重機足場追加に伴う図面の変更

福島第一原子力発電所 特定原子力施設に係る実施計画変更比較表（第Ⅱ章 2.15 放射線管理関係設備等）

福島第一原子力発電所 特定原子力施設に係る実施計画変更比較表（第Ⅲ章 第1編）

図3 排水路のモニタリング計画 (サンプリング箇所)

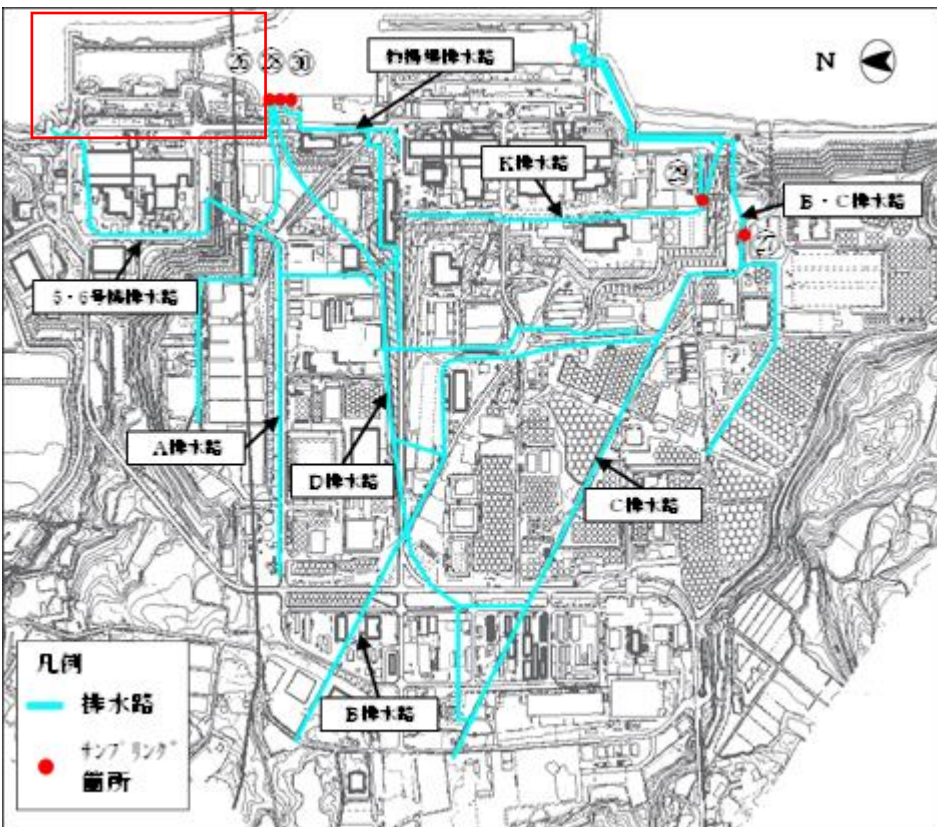
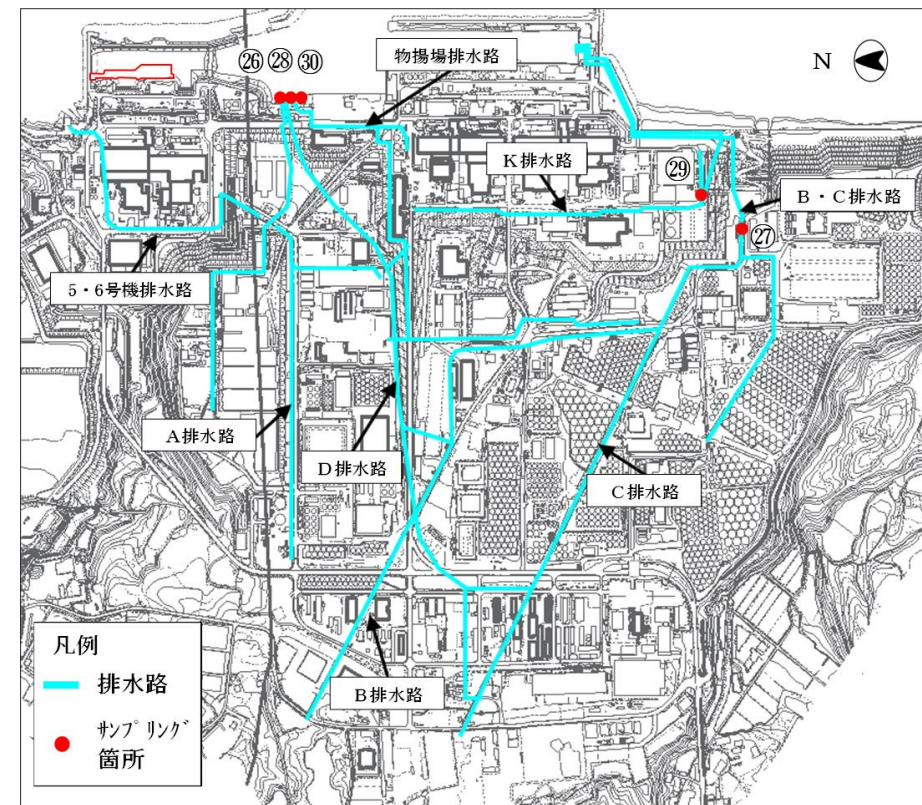
重機足場追加に伴う図面の変更
